改善箇所説明図

基準不適合内容

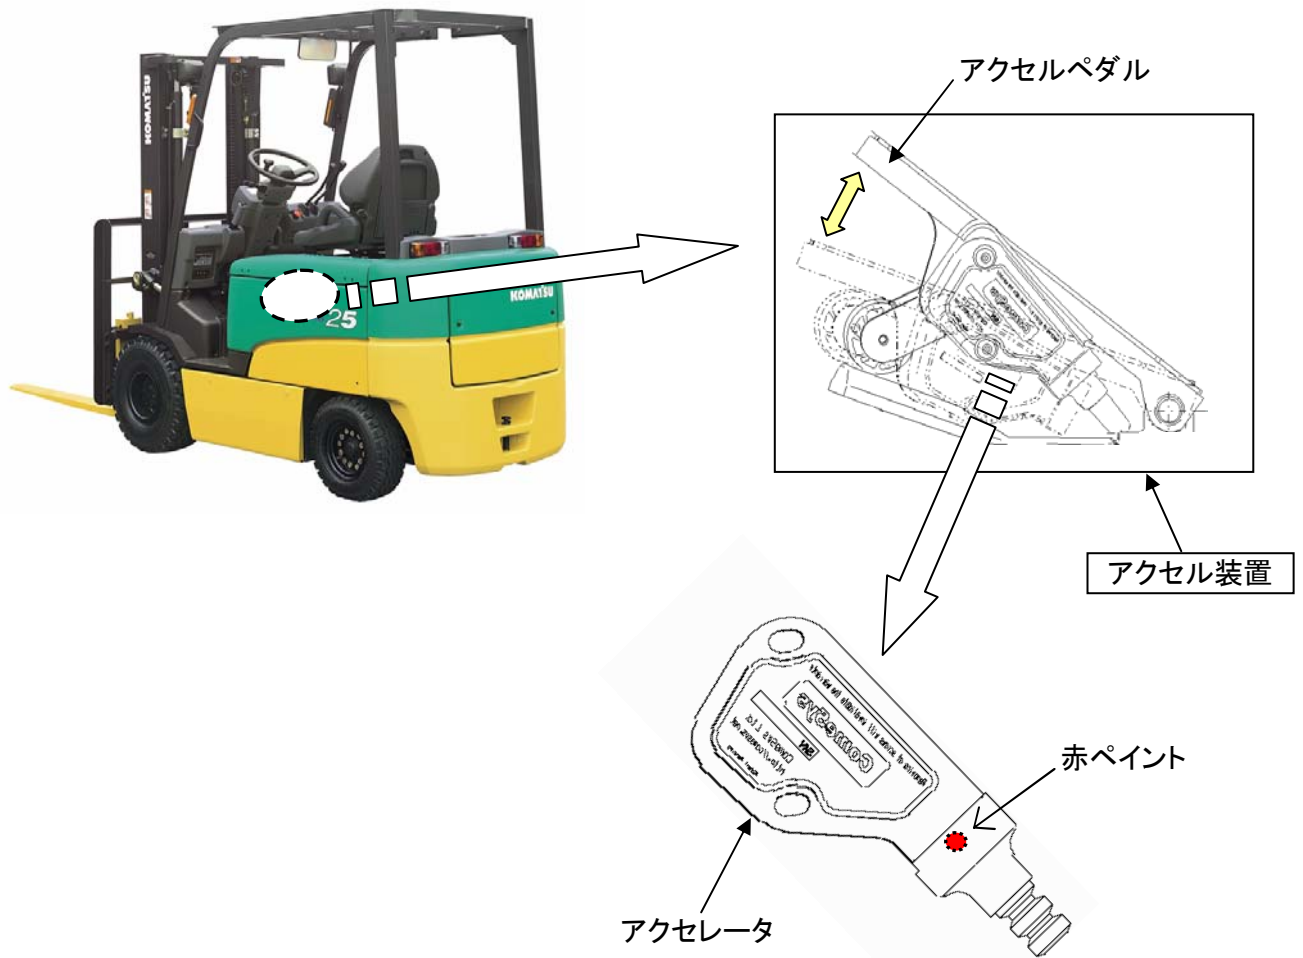
電動式フォークリフトの車両走行速度を制御するアクセレータにおいて、電気回路が不適切なため、ハンドル操作時の電気ノイズの影響を受け、誤動作することがある。そのため、前後進切換えレバーが入った状態でハンドル操作を行うと、当該電気ノイズによりモーターの回転が上がり、最悪の場合、車両が走行するおそれがある。

全車両、アクセル装置一式を対策品と交換する。

アクセレータ外側面に赤ペイントを塗布する。
